Parecer nº 62/SEMAP/SUPRAM ASF-DRRA/2022

Parecer Único de Licenciamento Ambiental Simplificado (LAS) nº 0865/2022

PROCESSO SLA Nº: 0865/2022	SITUAÇÃO: Sugestão pelo Indeferimento		
EMPREENDEDOR: Município de Cláudio		CNPJ:	18.308.775/0001-94
EMPREENDIMENTO: Município de Cláudio Aterro Sanitário		CNPJ:	18.308.775/0001-94
MUNICÍPIO: Cláudio/MG		ZONA:	Rural

Parecer Técnico de Licença Ambiental Simplificada (RAS)

Imagen: Maciço da vala nº 01. Fonte: Estudo RAS

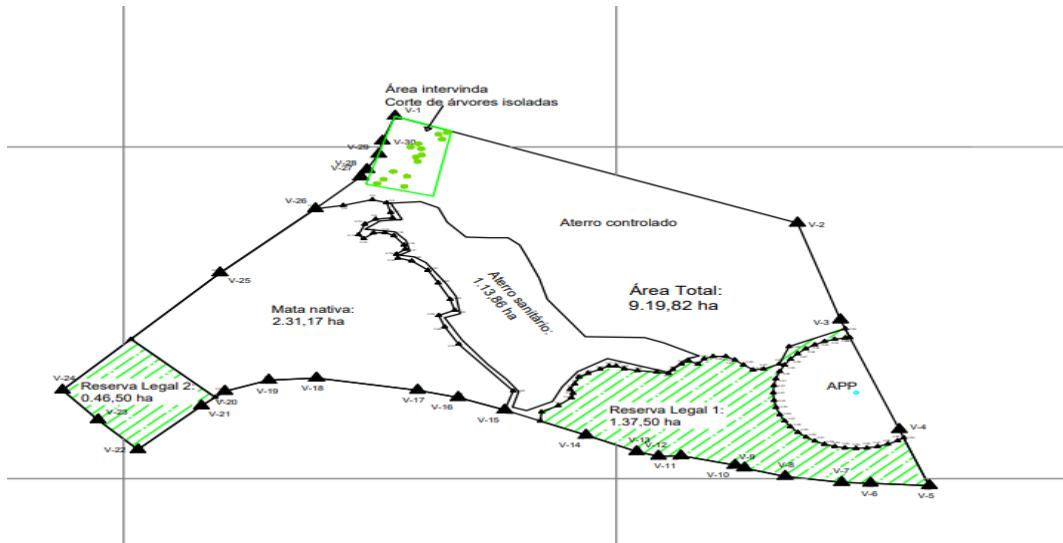
Foi informado que a cobertura operacional se dará ao final de cada dia de trabalho, cuja célula de resíduos correspondente a essa jornada, deverá ser recoberta com uma camada de solo de cerca de 20 cm de altura. A cobertura definitiva deverá ser aplicada concomitante a conformação geométrica de cada camada finalizada, em todas as superfícies expostas, consistindo em um sistema de impermeabilização. Entretanto conforme relatório fotográfico encaminhado, é perceptivo a presença de aves (urubus) pelo maciço.

Motivação maior de aglomeração dessas aves no maciço é que a cobertura operacional pode não estar acontecendo diariamente conforme informado.
